Vår referanse 2020/78122-2
Dato 28.12.2020

Uttale - Dispensasjonssøknad tilkomstveg - Fv 5308 - Gnr 318 bnr 36 - Sagstad øvre - Alver kommune

Figur 1: Tilkomst

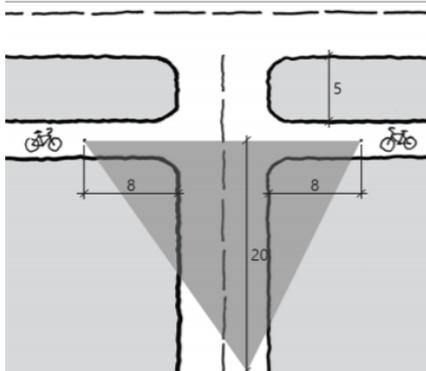
Alver kommune har motteke søknad om dispensasjon frå gjeldande plan for tilkomstveg til gnr. 318 bnr. 36. I gjeldande plan har eigedomen tilkomst via den røde stripla linja på figur 1. Samstundes har eigedomen tinglyst vegrett via veg merka med grøn linje.

Vi er positive til at det vert dispensert frå reguleringsplan for å nytte tilkomstveg i aust med tinglyst vegrett og bruksrett på følgande vilkår:

- Avkøyrsla må opparbeidast i tråd med reguleringsplan for Tua, med sikt til fylkesvegen på 10 x 60 m.
- Det må også opparbeidast sikt til fortau på 20 x 8 meter i tråd med figur 2
